工程指示 / 要求簡箋(E.I.)

工程指示編號：EI / 1167 / 19

工程名稱：觀塘裕民坊

工程項目：Glass Cladding T2M 改生窗下梗玻璃(樣板層)

G4-GC112

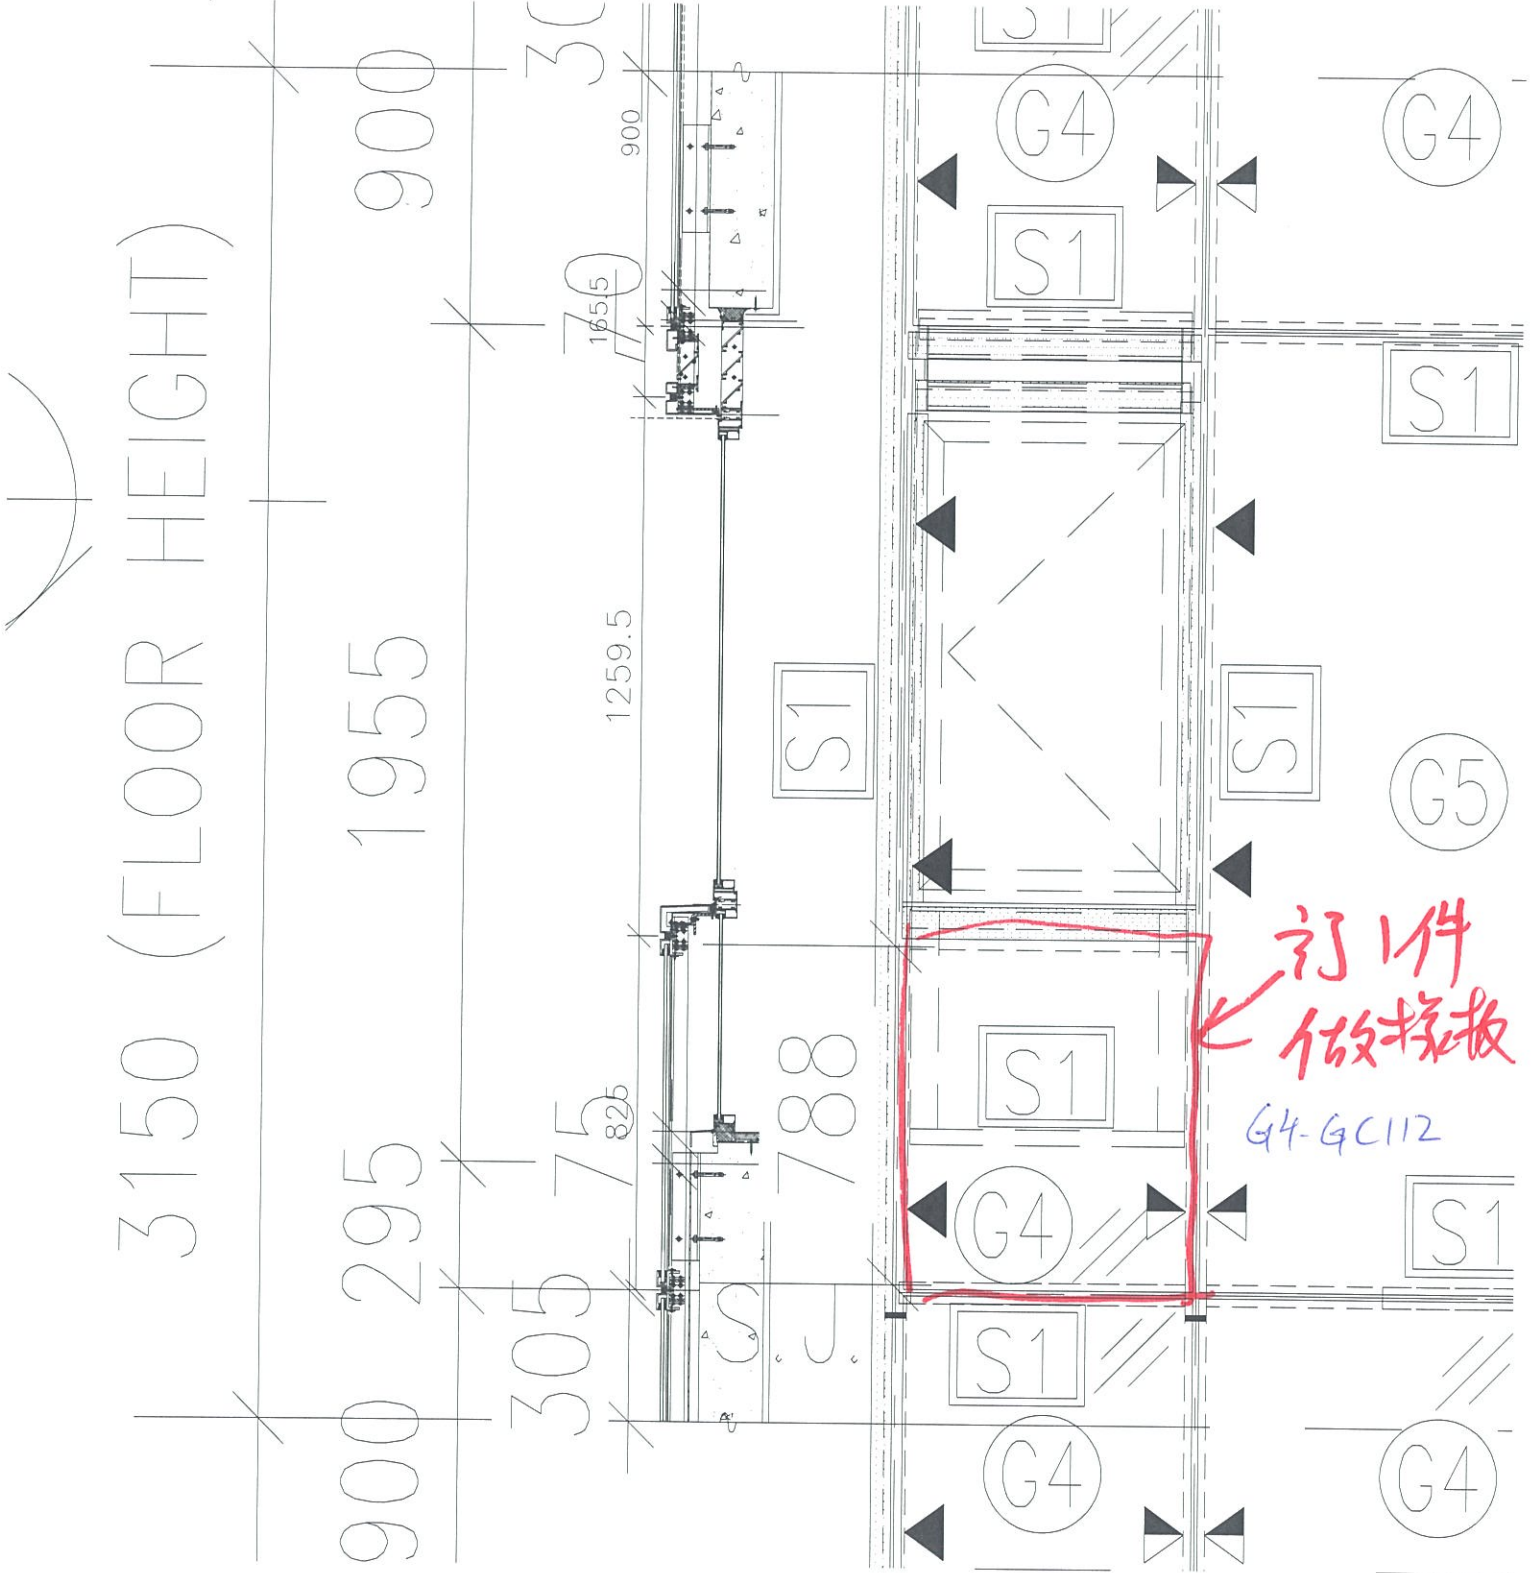
按開會後要求，T2M 生窗下梗玻璃改高至窗底

現訂一件供 8F 做樣板

訂1件  
做樣板

T2M

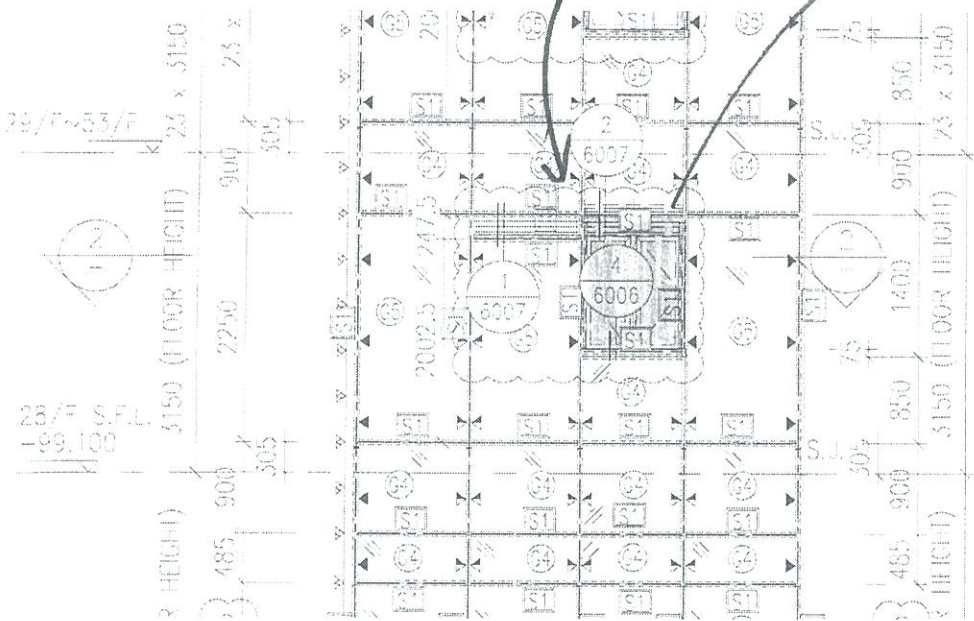
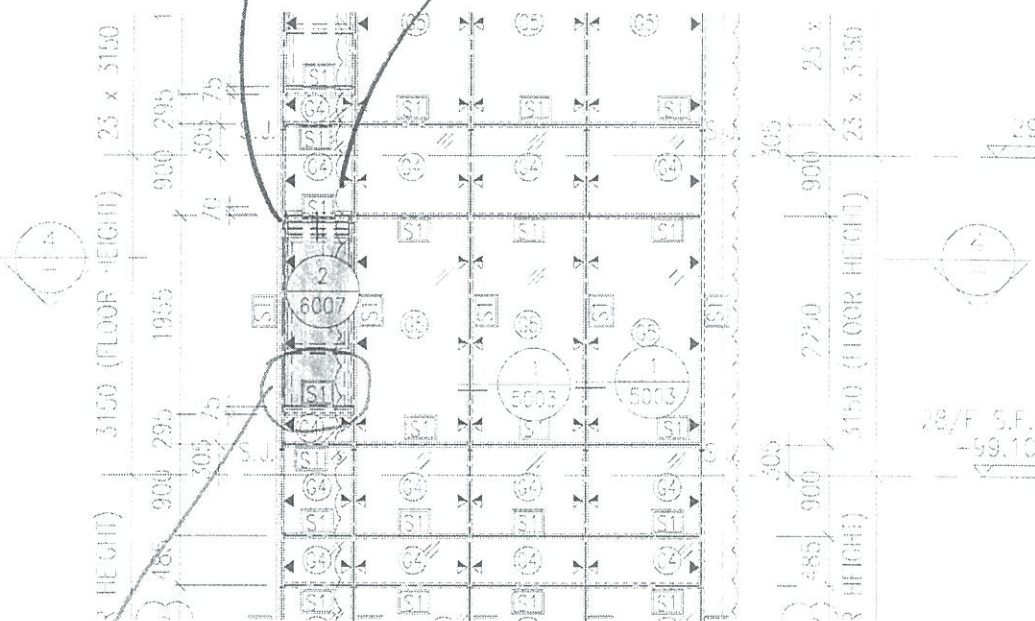
見附件，請回覆T2M，T1E 四個位置的Lourve 和 Window 是否要修改??

更改嗎?

① Louvre 面上  
加 Louvre

① Louvre 面上  
加 Louvre

更改嗎?

I have whatapps PM's decision to Jason yesterday around 6pm as I cant find any of you at site.  
For T2M, go ahead with the changes to the kitchen and bathroom louver. Also for the bathroom, bring up the cladding to hide the fix light.

T2M

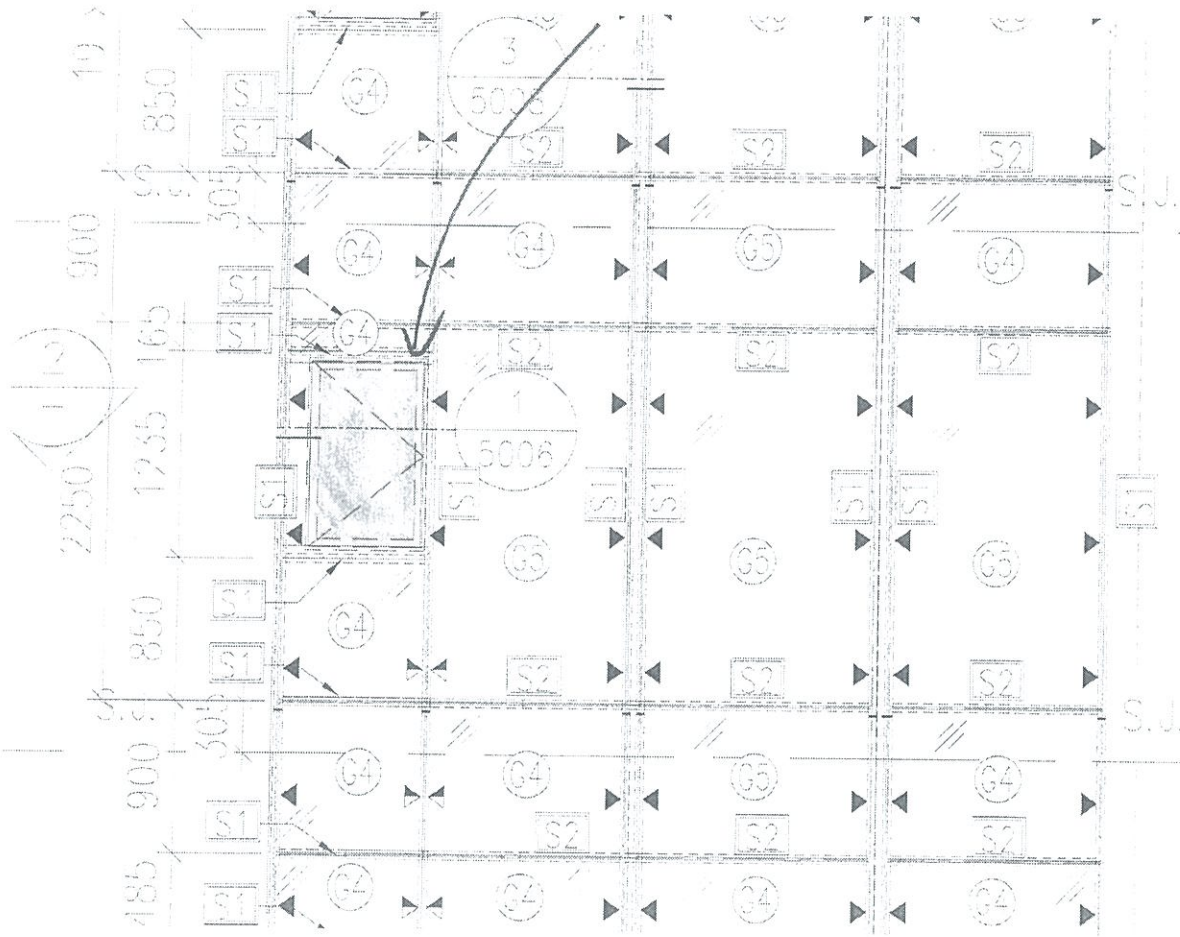
細化  
下面玻璃  
高度

窗框

TIE

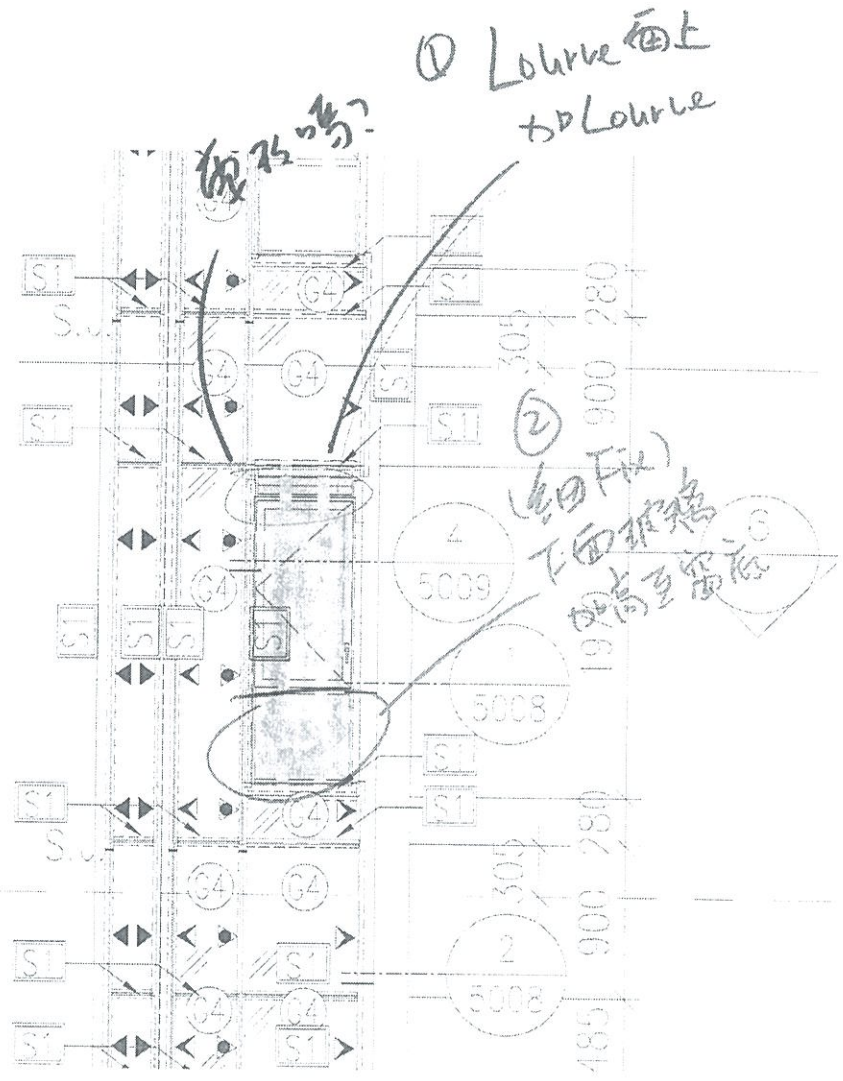
(無 Louvre, 無 細 Fix)  
 無 線 修 訂?

No change to T1E bathroom window and louver.
